REPONSES APORTEES AUX OBSERVATIONS EMISES AU COURS DE L'ENQUETE PUBLIQUE

Dans le cadre de la demande d'autorisation environnementale sollicitée par Port Sud de France, relative à l'aménagement d'une aire de démantèlement des navires sur l'aire de carénage du Port de Sète – Môle Saint-Louis, l'enquête publique s'est déroulée du 15 juillet au 30 juillet 2019.

La silhouette du phare Saint-Louis se découpe nettement en arrière-plan.

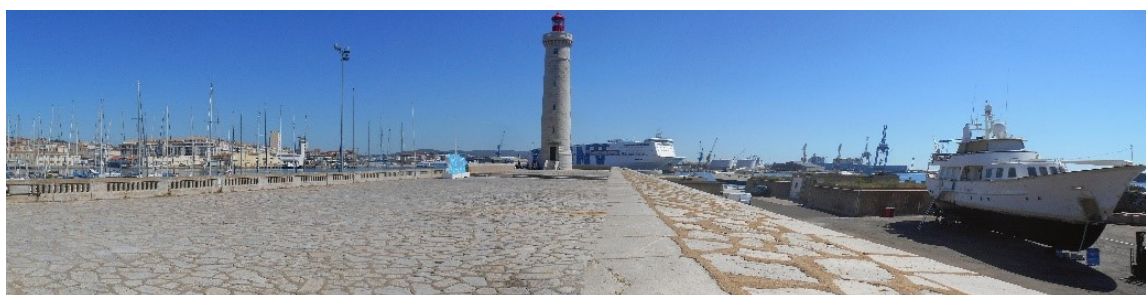
Le Môle Saint-Louis correspond à l'extrémité sud du Site Patrimonial Remarquable (SPR). Depuis le centre-ville et ses cheminements piétons, mais également depuis le port de plaisance, il n'existe pas d'axe de co-visibilité entre le phare Saint-Louis et la zone de carénage.

De même, depuis le chemin du Môle Saint Louis, du carrefour giratoire à l'entrée de l'aire de carénage, il n'existe pas de co-visibilité entre le phare Saint-Louis et cette dernière.

A noter par ailleurs que les stationnements autorisés sur le Môle Saint-Louis masquent partiellement le champ visuel et ne permettent pas d'appréhender l'ouvrage dans son intégralité.

Au droit de l'aire de carénage, au niveau de la zone de parking, l'aire de carénage, en contre bas du Môle, est totalement masquée, seuls les portiques et parties hautes des navires étant visibles.

A proximité du Phare Saint-Louis, l'aire de carénage est visible latéralement. L'aire de démantèlement sera donc perceptible, mais ne constituera pas l'élément structurant du champ visuel.
